Le 17 novembre 2020

Vous trouverez ci-joint les recommandations découlant de l'analyse produite dans le cadre de notre participation à l'évaluation environnementale fédérale menée par votre agence pour le projet d'agrandissement du terminal portuaire de Contrecœur par l'Administration portuaire de Montréal. Cette analyse a été effectuée en collaboration avec différentes unités administratives du ministère de l'Environnement et de la Lutte contre les changements climatiques (MELCC) et d'autres ministères du gouvernement du Québec concernées par le projet et ses impacts potentiels sur le milieu.

L'analyse du projet d'agrandissement du terminal portuaire de Contrecœur a porté sur les enjeux suivants: le maintien de la qualité de l'eau, la gestion des sols et des sédiments, la protection des milieux humides et hydriques, la protection de la faune et ses habitats, la protection des berges contre le batillage, la sécurité des transports, l'insertion du projet dans sa communauté d'accueil, le maintien de la qualité de l'air, la gestion des risques d'accidents technologiques, la protection du patrimoine archéologique et la gestion des émissions de GES. Pour plusieurs des enjeux traités,

FIGURE 3.3. LOCALISATION DES CINQ HERBIERS DÉTRUITS

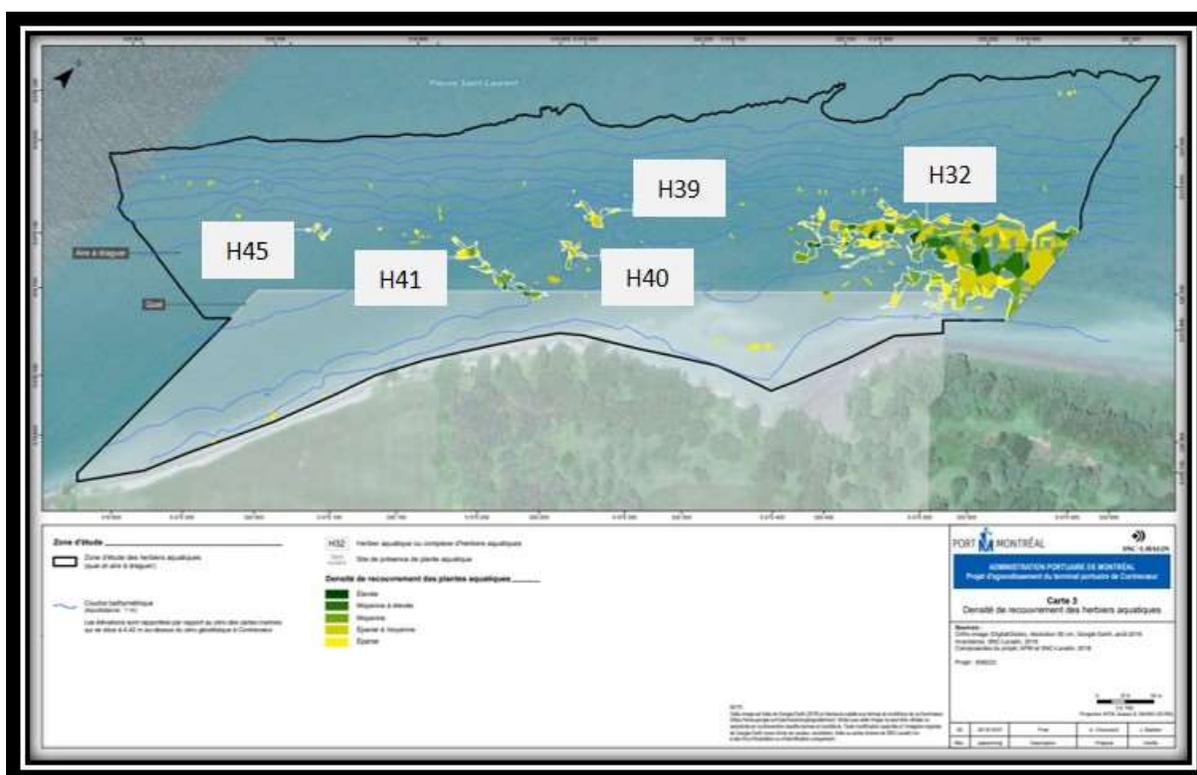
Tous les herbiers présents dans l'aire des travaux ont été considérés par l'APM comme l'habitat essentiel pour l'alimentation des adultes du chevalier cuivré. Toutefois, l'équipe d'analyse estime que l'initiateur n'a pas considéré la notion de connectivité entre les herbiers dans l'identification des habitats du chevalier cuivré. En effet, le bilan des pertes d'habitat du chevalier cuivré est basé exclusivement sur la définition d'habitat essentiel pour l'alimentation des adultes, lequel, par définition, inclut la présence d'herbiers. Toutefois, l'équipe d'analyse estime que les superficies entre les herbiers détruits sont utilisées par l'espèce et devraient faire partie du bilan des pertes. L'habitat d'alimentation ne se limite pas exclusivement aux herbiers, il s'agit plutôt d'un assemblage comprenant des herbiers et des aires de déplacement.

Ainsi, l'équipe d'analyse estime que l'initiateur aurait dû délimiter l'habitat d'alimentation du chevalier cuivré en traçant un périmètre autour des cinq herbiers détruits (H45, H41, H40, H39 et H32) et en mesurant la superficie à l'intérieur de ce périmètre afin d'inclure la notion de connectivité entre les herbiers dans le calcul (figure 3.3).

FIGURE 3.4. AIRE D'ÉTUDE DES OISEAUX AQUATIQUES À INVENTORIER DURANT LA PHASE DE CONSTRUCTION

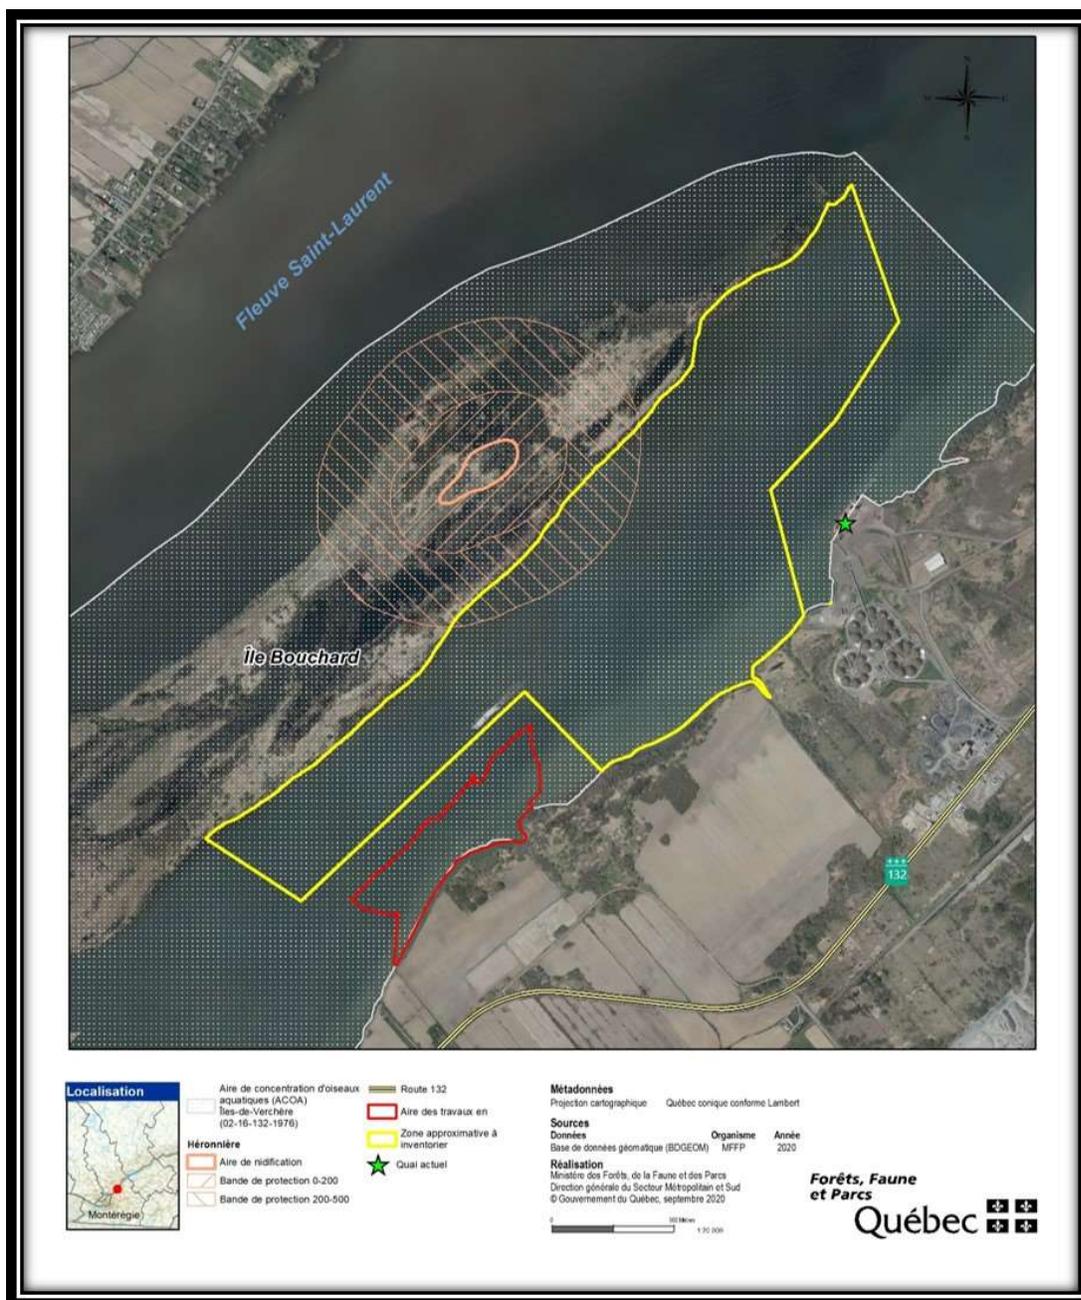
De plus, l'initiateur devrait entreprendre un programme de suivi et de surveillance des oiseaux aquatiques adéquat durant la phase de construction dans l'ACOA en bordure du projet (voir figure 3.4) afin de vérifier le dérangement et, s'il y a lieu, mettre en place des mesures d'atténuation pour réduire les impacts du projet.
